TECHNISCHE INFO

PTO TI2104.1_DE

KONSTRUKTIVE AENDERUNG AN (E)K64 - 12 / 14, (E)K64 - 22 / 24, (E)K68 - 22 / 24

SPIELREDUZIERUNG DURCH MODIFIZIERTE STÜTZSCHEIBEN

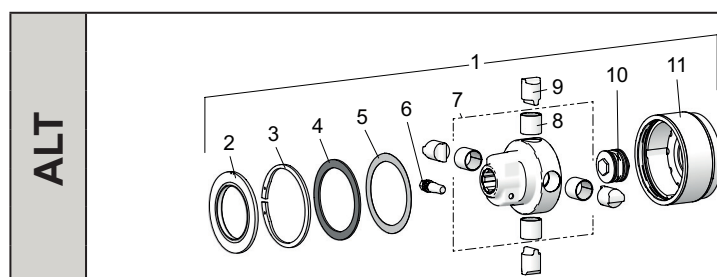
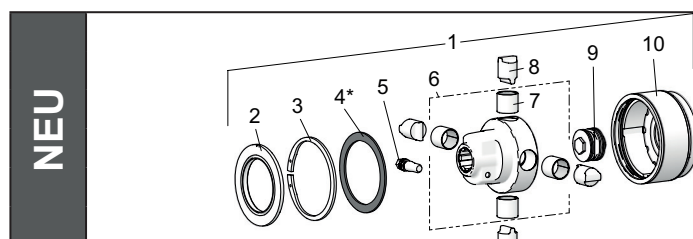
Spiel darf max. 0,05 bis 0,1 mm betragen. Ist das Spiel größer, muss eine andere Stützscheibe verwendet werden.

Typ	Pos.-Nr.	Bestell-Nr.	Stückzahl	tech. Angaben	Benennung
(E)K64/1 (E)K64/12 (E)K64/14	4*	113399	1	95x115x3,5-3,9	Stützscheibensatz
			1	95x115x3,5	Stützscheibe
			1	95x115x3,7	Stützscheibe
			1	95x115x3,8	Stützscheibe
			1	95x115x3,9	Stützscheibe
(E)K64/2 (E)K64/22 (E)K64/24 (E)K68/22 (E)K68/24	4*	113403	1	120x150x3,5-3,9	Stützscheibensatz
			1	120x150x3,5	Stützscheibe
			1	120x150x3,7	Stützscheibe
			1	120x150x3,8	Stützscheibe
			1	120x150x3,9	Stützscheibe
